Recueil des avis issus de la consultation auprès des ministères et organismes

Projet : Projet de réaménagement de la cellule 6 au centre de traitement Stablex à Blainville

Numéro de dossier : 3211-21-014

Extrait de la carte 11-1

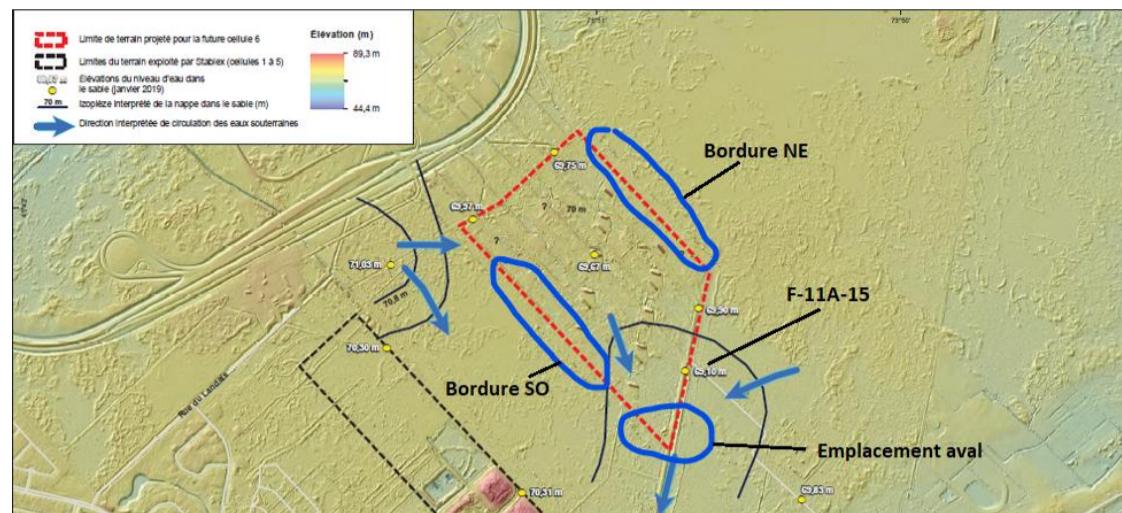
Dans ce tableau, on mentionne les puits S-54 et F-09-15-R qui ne figurent pas à la carte 11-1 (extrait plus bas). De plus, trois puits supplémentaires (R-44, R-45 et S-58) seront aménagés prochainement et retenus dans l'établissement de la teneur de fond naturelle ainsi que dans le cadre du suivi environnemental.

8.5 Surveillance des eaux souterraines

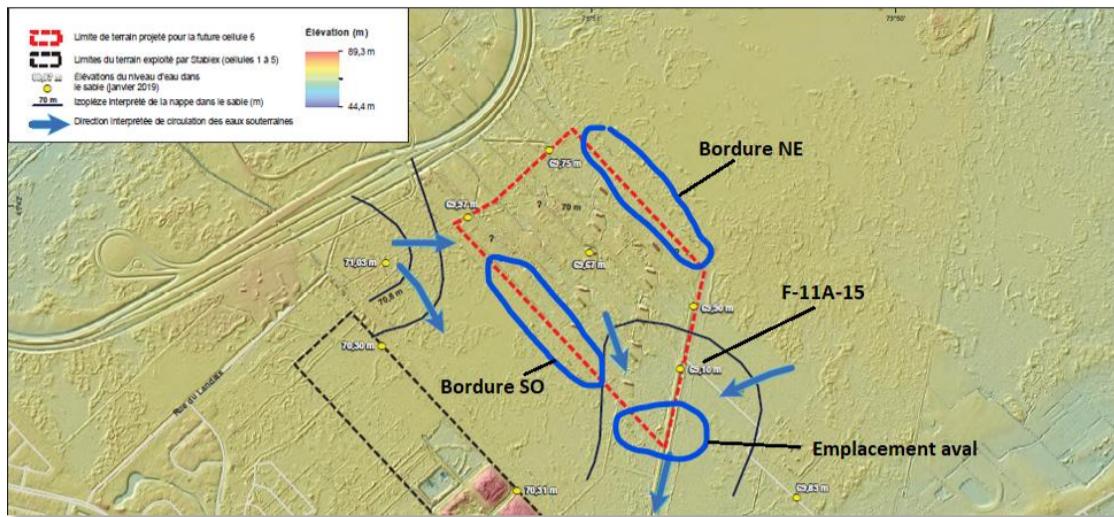
QC-50 L'initiateur a révisé la fréquence de surveillance des eaux souterraines. Ce dernier doit s'engager à transmettre, lors de la demande visant l'obtention de l'autorisation ministérielle projetée en vertu de la LQE pour l'aménagement de la cellule 6, une caractérisation complémentaire des eaux souterraines comprenant notamment une précision sur la localisation du réseau de puits d'observation, leur nombre, la liste des paramètres à analyser en période de pré-exploitation, les éléments de surveillance du système de traitement des eaux associés aux cellules numéros 1 à 5. De plus, cette caractérisation doit inclure la version révisée de la carte 11-1 spécifiant la position de l'ensemble des puits d'observation retenus dans la surveillance des eaux souterraines dont les nouveaux puits S-58, R-44 et R-45 ainsi que les puits S-54 et F-09-15R. Elle doit également inclure les schémas d'aménagement (rapports de forage) des nouveaux puits installés (S-58, R-44, R-45) ainsi que ceux des puits S-54 et F-09-15R.

SCI-50 : Stablex s'engage à présenter au MELCCFP un programme révisé de suivi des eaux de surface et souterraines au moment de soumettre la Demande d'autorisation. Ce programme intégrera les éléments demandés.

Figure 2 – Localisation des résidences trouvées au NO de la cellule 6

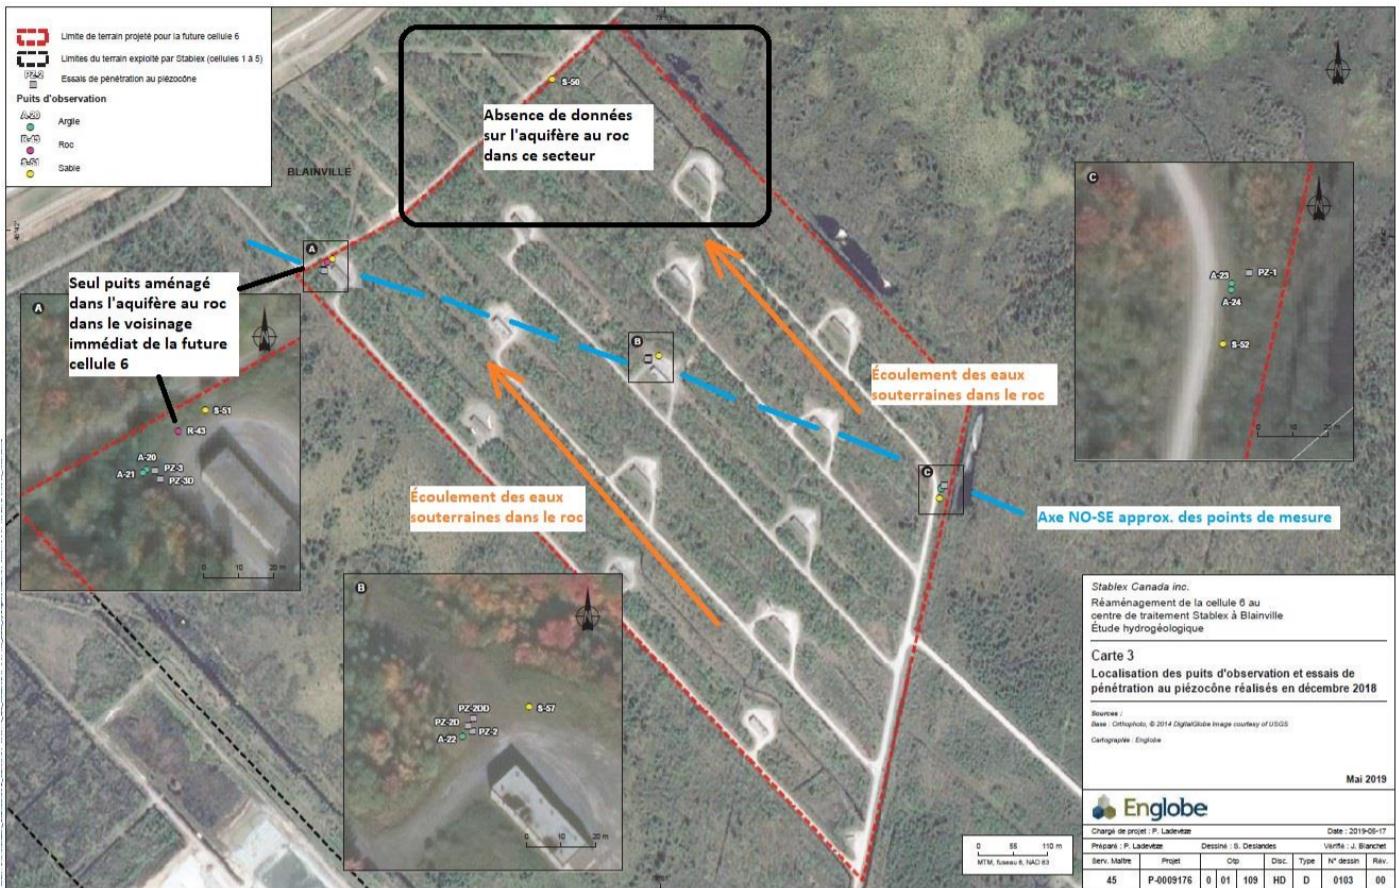
La base de données SIH indique que les quelques puits trouvés dans le secteur résidentiel au NO interceptent tous l'aquifère au roc (voir figure 2 en pièce jointe). La carte 5-4 de l'étude d'impact montre un gradient hydraulique orienté vers le NO pour les eaux souterraines circulant à travers l'aquifère au roc, alors que le tableau 5-3 note dans ces eaux la présence d'arsenic et de manganèse à des concentrations supérieures aux critères applicable pour l'eau de consommation.
